ODWOŁANIE
W POSTĘPOWANIU O ZAMÓWIENIE PUBLICZNE

Przedmiot zamówienia: „Modernizacja elewacji budynku przy. ul. Nowy Zjazd 1 w Warszawie (ETAP 2)” („Zamówienie”)

Nr postępowania: MZN 07/2024

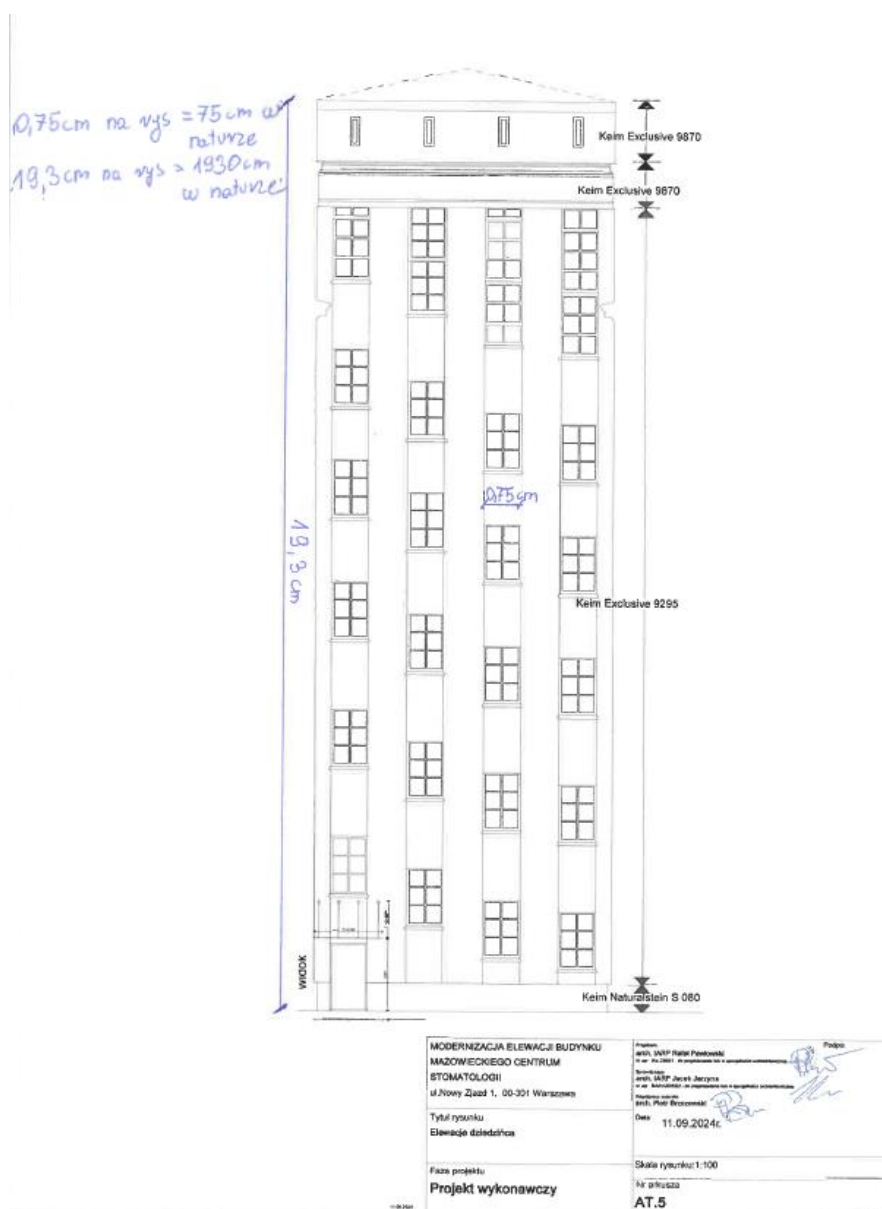
12. Dodatkowo warto zauważyć, że nie da się określić wymiarów poszczególnych elementów składających się na przedmiot Zamówienia w oparciu o skalę ujawnioną na rysunkach projektu wykonawczego. Dla przykładu wskazać należy arkusz AT.5 projektu wykonawczego, który zawiera informację, że rysunek został wykonany w skali 1:100. W myśl § 2a Rozporządzenia w sprawie formy, projekt budowlany w postaci papierowej opiewa się do formatu A4 – regulacja ta ze względu na treść § 5 ust. 4 Rozporządzenia ma zastosowanie również do projektu wykonawczego. Podejmując działanie polegające na próbie wyliczenia wymiarów w oparciu o skalę - dane dotyczące wymiarów, w ocenie doświadczonego wykonawcy - są niemożliwe do przyjęcia, bowiem wydają się niezgodne z rzeczywistością. Co zostało zaprezentowane na poniższym rysunku:
